# ERWEITERUNG DER WASSERPUMPENKITS 55302701 UND 55302702 UM THERMOSTAT

TECHNISCHE INFO NR. 1004

Daewoo, Opel und Vauxhall

Bild 1: 55302701

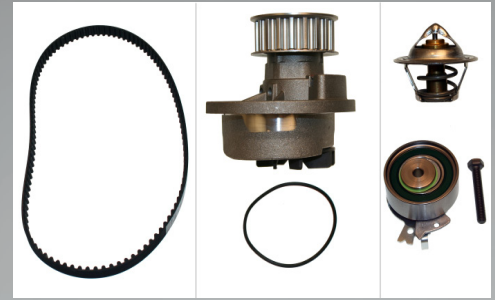
Die RUVILLE-Wasserpumpenkits 55302701 und 55302702 beinhalten ab sofort das Thermostat 65323T.

Der Austausch des defekten Thermostates macht die Demontage des Zahnriemens erforderlich. Somit empfiehlt es sich, das Thermostat bei Zahnriemenwechsel ebenfalls zu tauschen, um einem erhöhten Reparaturaufwand zu einem späteren Zeitpunkt vorzubeugen.
